Proposition Technique

usinage 2 embouts de guidon

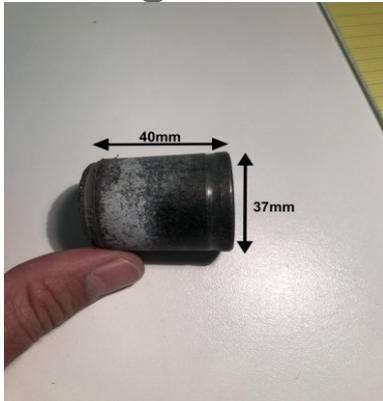
Je souhaiterais réduire le diamètre de mes 2 embouts de guidon pour y insérer des rétroviseurs. Pour ce faire je dois faire réduire le diamètre extérieur des embouts.

Actuellement, ils font 37mm de diamètre extérieur et 20mm de diamètre intérieur sur une longueur de 40mm.

Le diamètre intérieur des fixation des rétroviseurs est de 30mm sur une largeur de 11mm.

Je dois donc faire réduire le diamètre des embout de 7 mm environ sur cette longueur de 11 mm.

Reprise des deux pièces en tournage.

Vous m'expédiez les deux pièces et idéalement d'un des deux supports de rétroviseur pour ajuster au mieux.

Tolérance moyenne 2768 mK

Finition brute d'usinage.
